はやぶさ 2 プロジェクトの  
事前評価質問に対する回答

平成 23 年 6 月 27 日

宇宙航空研究開発機構

本資料は、平成23年6月2日（木）に開催された第1回推進部会におけるはやぶさ2プロジェクトの説明に対する構成員からの質問に対し、独立行政法人宇宙航空研究開発機構（JAXA）の回答をまとめたものである。

図1: 着火時の衝突装置位置の散らばり

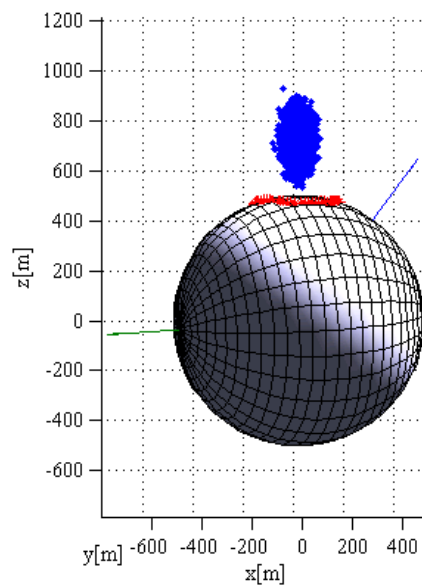
推進 1-1-3 46 ページに衝突装置の仕様が記載されていますが、現時点でどの程度、仕様が達成できる見込みがあるのかについて、具体的裏付けとともにご説明願います。質量 2kg の銅板を速度 2km/s に加速衝突させるとありますが、飛翔距離、目標地点からの許容誤差等について、数値を示して可能な限り具体的な説明をお願いします。

飛翔距離、目標地点からの許容誤差等については、母船分離時位置速度制御精度、分離精度等を考慮し、着弾場所の評価をモンテカルロシミュレーションを使用して実施しています。その結果を以下に示します。図1は着火時(分離後2400秒)の衝突装置の位置の散らばりを示しています。この結果から、飛翔距離は数10m~500m程度の間で位置することが分かります。図2は着弾位置の散らばりを示しています。目標地点は図中の点がモンテカルロシミュレーションの各ケースにおける着弾位置を示しており、円状の線は悪くてもこの範囲に着弾するであろう範囲を示しています。これにより着火時姿勢が最悪でも半径200mの円内に衝突させることが可能であると予想しております。図からわかるように、最悪姿勢時の衝突位置の散らばりは半径200m程度と大きいですが、モンテカルロシミュレーションの大半のケースで半径100m以内に衝突させることが出来ております。半径200m程度の範囲であれば、生成したクレータを探すことも可能であると判断しております。

図 3: SCI の爆薬部モデル。(1)、(2)とも左図は爆破前の爆薬部構成を示します。構体の内部には PBX(黄色)が充填されており、その先端に銅ライナ(赤)が装着されています。

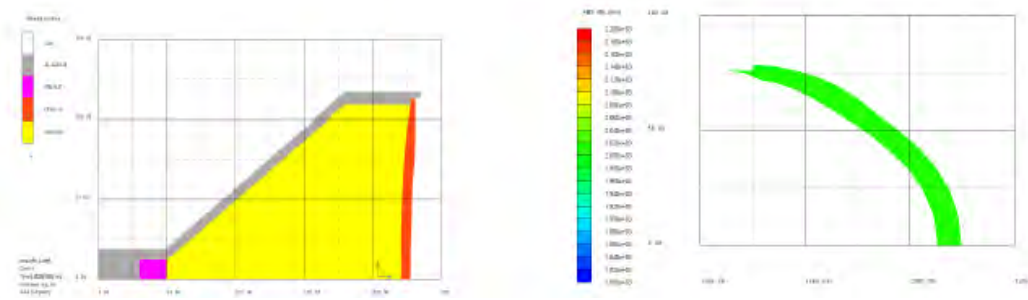
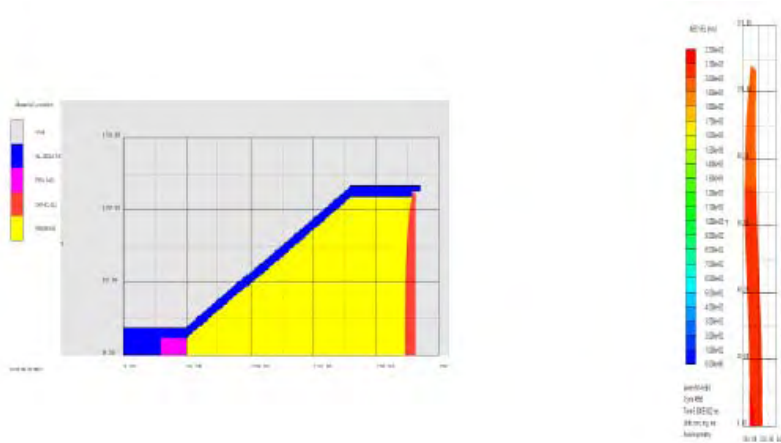
目的の小惑星表面のレゴリス等に秒速 2km で銅板変形体が衝突した場合のクレータ形成について、数値シミュレーションがありましたら提示願います。

小惑星への SCI ライナの衝突を模擬するために、数値シミュレーションを行いました。爆薬部における銅の形状、鋼体の縦横比により、ライナ形状は変化するという結果が得られております。そこで、くさび形状および平板形状の場合についてライナ形成過程を調べました。これは、クレータ形成におけるライナ形状の影響を調べるために行いました。ライナ形状の形成シミュレーション

を図 3 に示します。ライナ速度 2km/s には、ライナ射出後、約 0.1ms で到達しました。銅ライナは 1ms 以内に成型されます。ライナの爆薬部の射出過程はオイラー法で計算されました。

炭素質コンドライトを用いて測定された3ミクロン吸収の強度(横軸)とH/Si比(縦軸)の相関関係 (Rivkin et al., MAPS, 2003)

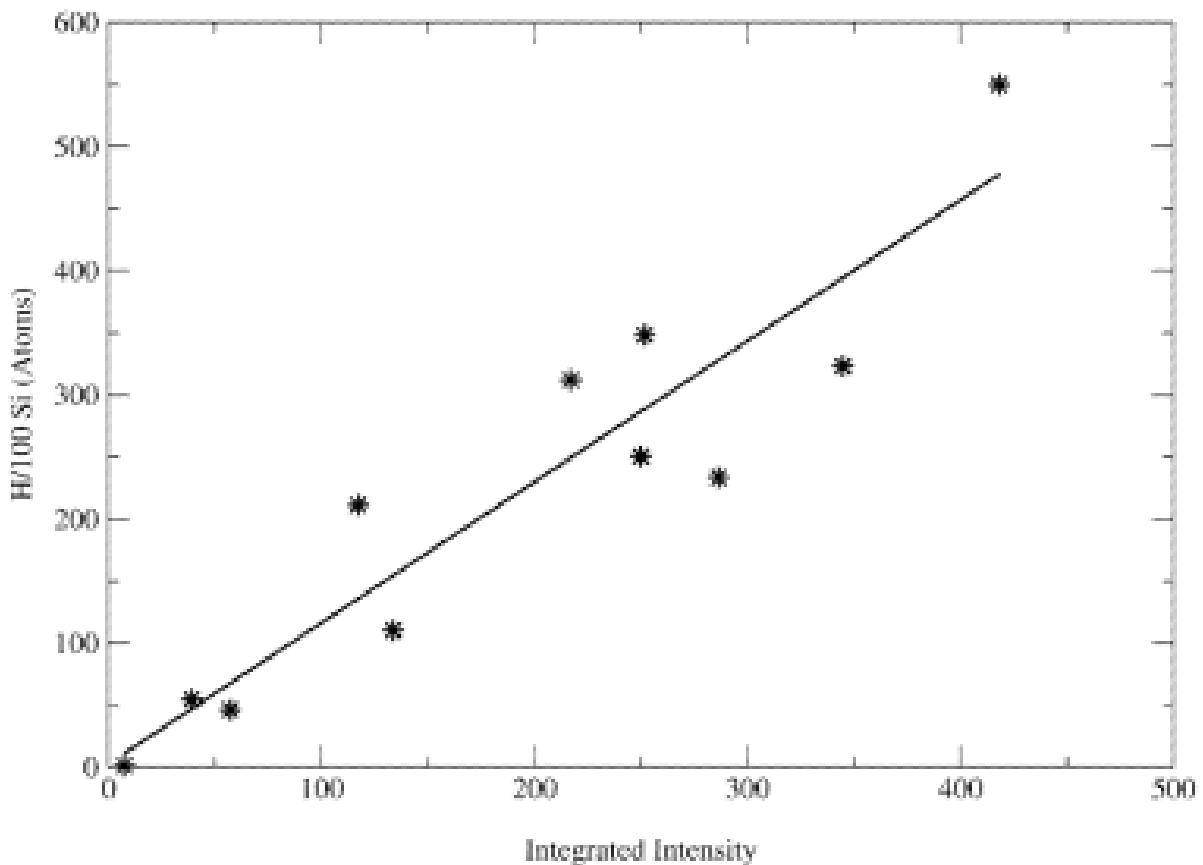
理学目的のミニマムは、「表面物質に関する新たな知見を得る」ということになっている。具体的には水・含水鉱物の分布量を求める、とされている。具体的にどのようにしたら、「ある／なし」ではなく、「量」の情報を得ることが可能なのかを説明いただきたい。NIRSの改良と言うことであるが、反射分光で定量が可能なのであろうか？

理学目標のミニマム達成に関して、近赤外線分光計(NIRS3)が目標とするのは水・含水鉱物の検出である。まずは有無の確認を行い、サンプリング地点の選定に関する情報を提供する。次に含水鉱物などの水の吸収が検出できた場合は、含水度の相対的な違いを調べる。具体的には3ミクロン吸収の強度と水素原子や含水鉱物の含有量の間に関連関係がある(下図)ことを基に、小惑星表面上での相対的な変化量を調べることを想定している。3ミクロン吸収の強度は、測光補正及び熱放射補正を施したスペクトルを用いて求められる。熱放射補正を除くスペクトルデータの解析は、はやぶさの近赤外分光計で実績がある。

### NIRS3搭載位置

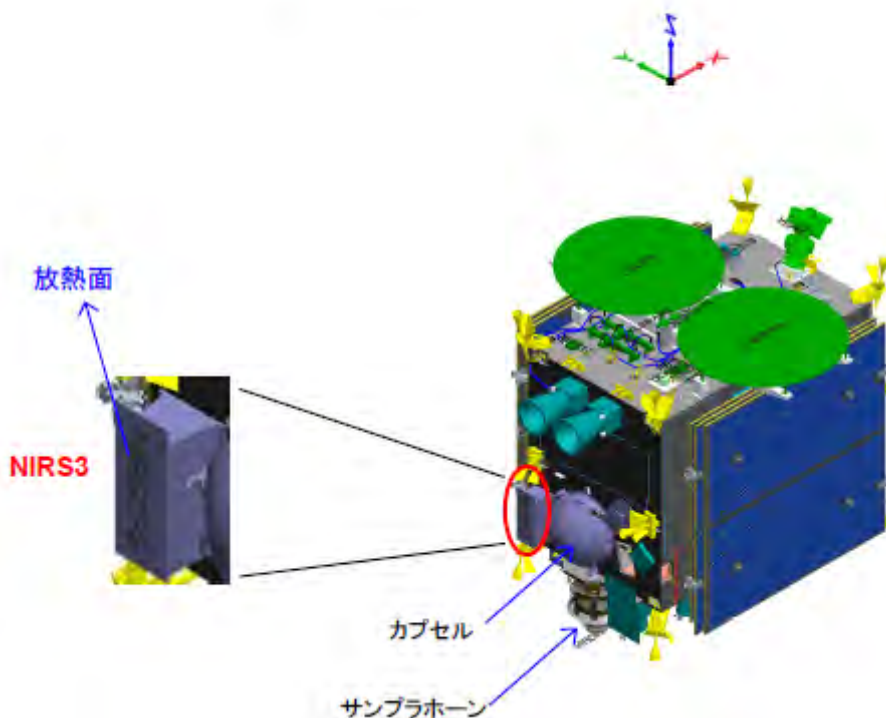
- (1) 探査機の外観図（30ページ）に分光計ならびに放熱板の取り付け位置を示して下さい。
- (2) この受動的冷却が、探査機の小惑星周辺での運用に、はやぶさの場合には無かった制約条件を課することになると思いますが、その結果、運用の複雑さが大きく増すことにはなりませんか。

- (1) 探査機の外観図に分光計の取り付け位置を示しました（下図）。放熱板は図で示した外部面になります。
- (2) 分光計の取り付け位置は、探査機の-X面と呼ばれる面の外部になります。-X面ははやぶさでも常に太陽光が入射しないように運用制約していた面であり、放熱面として位置づけられた面であるため、新たな運用制約を課することにはなっていません。なお、この分光計の観測は高度1km程度までの運用を想定しており、小惑星表面からの照り返しの影響を大きく受ける高度での観測は行わない予定です。

図：マスタースケジュールに対する衝突装置および近赤外分光計の開発スケジュールについて

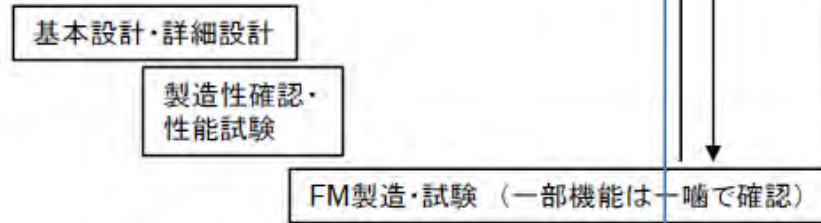
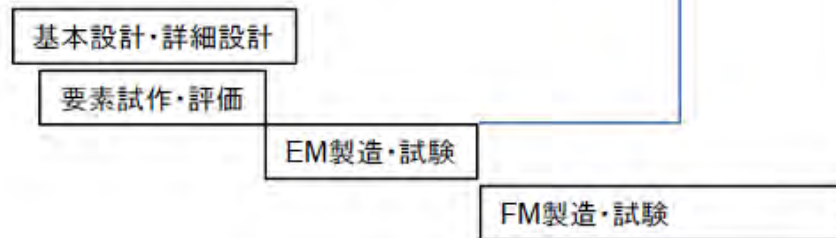
重点搭載機器や開発要素の多い搭載機器（サンプラ、衝突装置、近赤外分光計、他）に関わるスケジュールをこの図に平行して示して、全体スケジュールが成立していることをお示しいただけませんか。

重点搭載機器や開発要素の多い搭載機器としては、衝突装置と近赤外分光計と認識している。その開発スケジュールをマスタースケジュールと対比して以下に示す。

次ページに示すとおり、両搭載機器の開発として、FY25初頭の探査機組立に向けて、衝突装置についてはFY23中頃に製造・試験（一部機能は一噛で確認）を開始し、近赤外分光計についてはFY23末頃に製造・試験を開始する。また、これら各試験を実施するため、FY22中頃より基本設計等を開始することで、各機器の開発スケジュールとマスタースケジュールは成立する。
